Dotyczy: przetargu nieograniczonego na zadanie:

„Wykonanie instalacji sanitarnych, elektrycznych, oddymiającej oraz systemu sygnalizacji pożaru, w ramach przebudowy części istniejącego budynku Zakładu Zagospodarowania Odpadów, będącego własnością Przedsiębiorstwa Usług Komunalnych Sp. z o.o. , zlokalizowanego na terenie miasta Hajnówka w województwie podlaskim”, opublikowanego w Biuletynie Zamówień Publicznych pod nr 591771-N-2020 z dnia 2020-10-01,

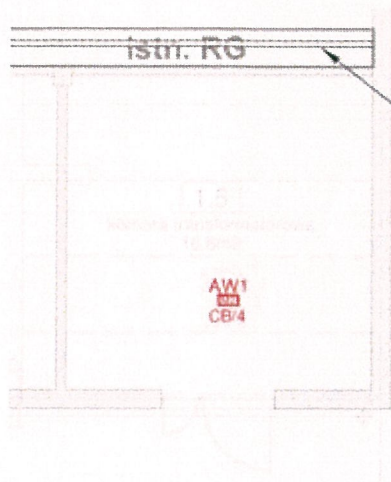
W projekcie wykonawczym występują rozbieżność dotyczące typu koryt siatkowych zastosowanych do tras kablowych. Opis wskazuje na zastosowanie korytka siatkowego z drutu ocynkowanego E90 natomiast wskazany typ koryta mówi o korycie wykonanym z drutu ze stali kwasoodpornej . Przesyłam wycinek z dokumentacji. Prosimy o wskazanie właściwego typu koryta siatkowego Ocynk czy stal kwasoodporna.

Korytka siatkowe z drutu ocynkowanego
60H60/3E

Odpowiedź: Właściwy typ: korytka siatkowe z drutu ocynkowanego.\
